INFORME DE AUDITORIA AMBIENTAL

“Doble Vía Ruta 5, tramo 69K000 – 95K350”.

Fecha informe: 26/12/2024

Tipo de auditoría Cierre parcial, Ruta 5 tramo 69K000 – 90K630.

Foto 12.3-2, P14. Cantera. Acuerdo entre empresa y operarios acerca de uso de servicio de bienestar.

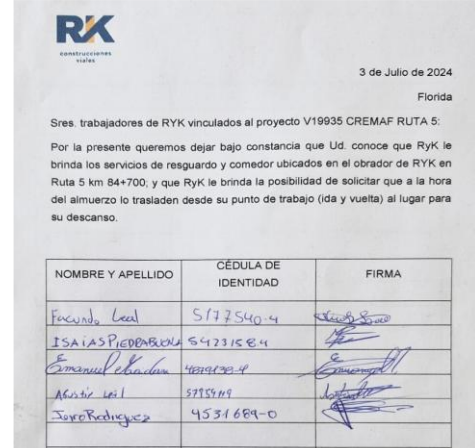
Ref.	Descripción	Requisito
05	Cantera ubicada en el Padrón 15568 del Dpto. de Florida – P14. Servicios de bienestar del personal insuficientes, sólo hay un baño químico.	Dec. 125/014 capítulo II.
Situación actual: cumplido		
Evidencia: Acuerdo firmado para utilización de servicios de bienestar en P06. Foto 12.3-2, P14. Cantera. Acuerdo entre empresa y operarios acerca de uso de servicio de bienestar. Foto 12.3-2
